「静岡県中央新幹線環境保全連絡会議 (地質構造・水資源専門部会)」 へのご説明

令和2年2月10日(月)

東海旅客鉄道株式会社

本日の会議では、令和2年1月24日(金)に静岡県へご送付した「引き続き対話を要する事項に対する再見解(その1、その2)」のうち、下記の項目についてご説明させていただきます。

「4 突發湧水対応」

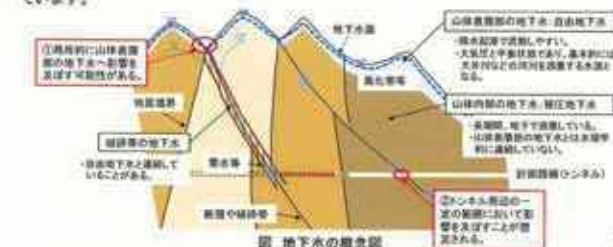
- (4) コアボーリング完了後の調査結果を用いた湧水量の推定方法

- 先進ボーリングで得られるデータによるトンネル湧水量の推定

- ・先進ボーリングで得られたデータ(湧水量、地山性状)を確認し、その結果、地質が悪い箇所ではコアボーリングなどを実施し、トンネル掘削前に透水係数などの物性値を把握し、これらを用いて先進坑の湧水量の推定を行います。

- ・先進坑で得られたデータ(湧水量、透水係数等)により、本坑の湧水量の推定を行います。

- ・先進坑の湧水量については、その時点までのトンネル湧水量の推移と前方のボーリング湧水量を見ながら、これから掘削を行う前方の湧水量を推定します。

- ・湧水量推定方法としては、例えば、水収支解析モデルに使用した掘削箇所周辺の透水係数とコアボーリングで得られた透水係数を比較し、その時点におけるトンネル湧水量を基準にこれから掘削を行う前方の湧水量の増減を推定していきます。

図 トンネル湧水の湧水処理の流れ(イメージ)

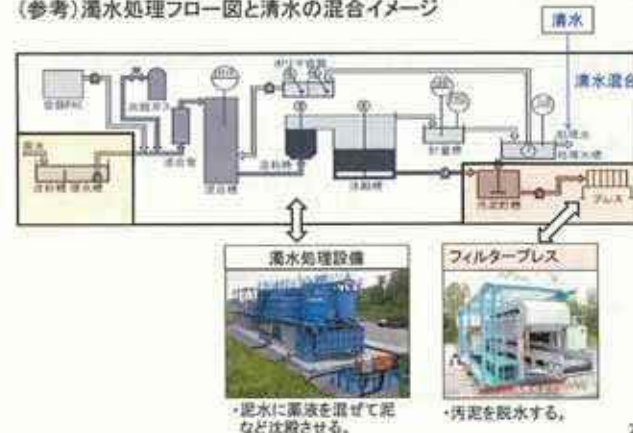
- (8) トンネル湧水を処理するポンプアップ等施設の規模の適正さを判断するための、想定湧水量データ(想定外に湧水量が多い場合を含む)とそれに応じた処理施設の規模の妥当性を確認

○トンネル坑口から河川までの湧水の流し方

- ・トンネル掘削工事から発生する湧水、アルカリ排水は、処理設備により処理をして河川へ放流します。

○燕沢付近の発生土置き場の計画

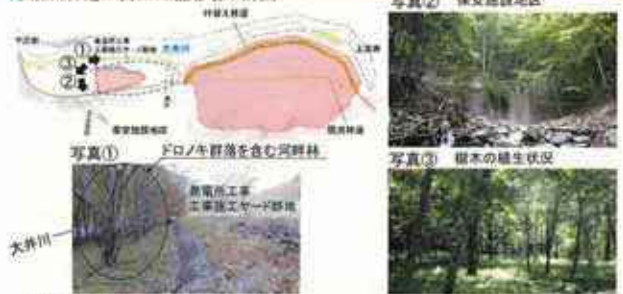
- (1) 発生土置き場の設計が正しいか判断するために必要な、発生土の体積を記載した発生土置き場の設計図や土砂崩壊のシミュレーション条件、この設計に至った過程の確認

- ・発生土置き場の候補地は、過去に伐採が行われた範囲の中で、できる限り過去に電力会社が使用した工事ヤード跡地や人工林等から選定しました。また、工事用車両の運行による影響を低減するため、非常口からできる限り近い箇所を選定し、環境影響評価準備書の段階において、お示ししました。
- ・その後、準備書に対する静岡県知事意見において、扇沢源頭部の発生土置き場の安全性に関するご意見があり、扇沢源頭部の発生土置き場を回避することで環境への影響の回避及び低減（植物重要種の生育地回避、改変区域の縮小など）を図られることから、扇沢源頭部の発生土置き場を回避し、燕沢付近を中心とする発生土置き場計画としました。また、地元井川地区からの要望を踏まえ、新石付近も発生土置き場の候補地として検討を進めています。

- ・現時点では、発生土置き場候補地のうち、燕沢及び扇沢沢並びに新石付近の発生土置き場を優先して使用する計画としています。その他の箇所の活用は、今後、関係者の意見や協力を仰ぎながら、安全性や環境への配慮の詳細についても引き続き検討し、発生土置き場の計画が具体化していく中で決定していきます。
- ・発生土置き場の設計は、土砂崩壊などが起きないように地質調査に基づき安定した地盤の上に発生土を置き、法面の勾配や擁壁、排水設備の構築も、「静岡県林地開発許可審査基準及び一般的事項」に基づき設計し、さらに安全性を高めるため、耐震の考え方などで鉄道や道路の設計基準も一部で適用しながら、安全な計画とします。

○シミュレーションの考え方(1)

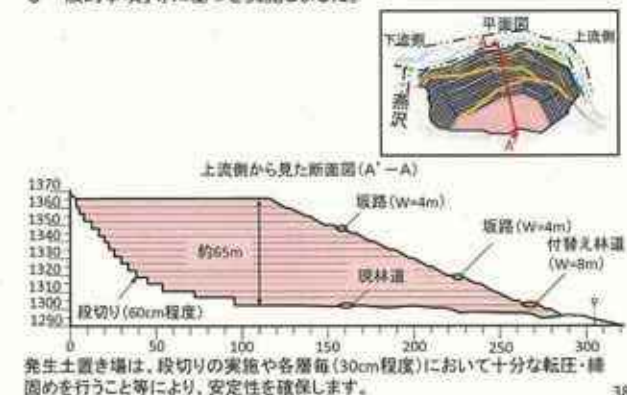
- ・本事業において、同地に大量の建設発生土を置き、流出防止のために擁壁を築くとすれば、自然環境と景観に影響を及ぼすこととなり、さらには、土石流が発生した場合、直線的な人工的通路を通して一気に狭窄部に流入することにより、以前にも増して下流側への環境影響の拡大が懸念される。

- ・上干枚沢の深層崩壊に起因する土石流について、数値シミュレーションを実施して、下流側での影響について発生土置き場(燕沢)が有る場合と無い場合を比較しました。
- ・シミュレーションにあたっては、「(一財)砂防・地すべり技術センター」からの技術指導を受けて実施しました。

※山体崩壊については、シミュレーションにおいては、深層崩壊として取り扱いました。

○河道閉塞(天然ダム)決壊時のピーク流量(決壊箇所)の設定

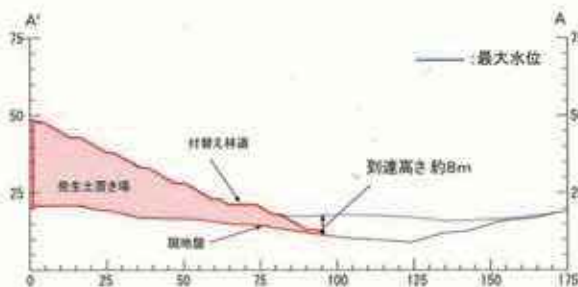
(2) 河道閉塞による発生土置き場への影響の確認

- ・河道閉塞(天然ダム)が決壊した場合を想定したピーク流量(決壊箇所)は、Costaの式により算出し、設定しました。

$$\begin{aligned} Q_{max} &= 181(HV)^{0.43} \\ &= 181 \times (32 \times 1.58)^{0.43} \\ &= 978 \text{ m}^3/\text{s} \end{aligned}$$

○自然由来の重金属等を含む発生土の対応について

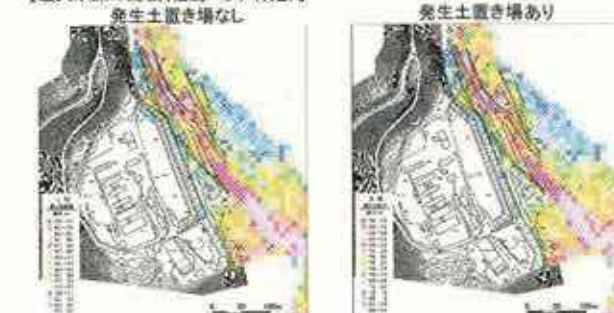
トンネル掘削土の処理は、遮水シート等を用いた封じ込めによる重金属等の溶出防止策をとっている。重金属含有発生土にヒ素が出た場合であっても、域外処理を行わないとする根拠の明確化

- ・最終的に発生した対策土の量が少量の場合等は、運搬車両の通行に伴う沿線道路への環境影響などを考慮しつつ、関係者でご相談のうえ、域外処理(大井川流域外へ搬出)について、検討・実施してまいります。
- ・ただし、現時点では、最終的に発生する対策土の量を把握することは、困難であるため、工事実施箇所付近に計画した発生土置き場において、実績がある封じ込めなどによる確立された方法で対策を確実にするための準備を進めていきたいと考えています。
- ・なお、封じ込めなどによる対策を行う場合は、周辺環境に対するモニタリングや工事完了後の維持管理について、当社が責任をもって実施していきます。
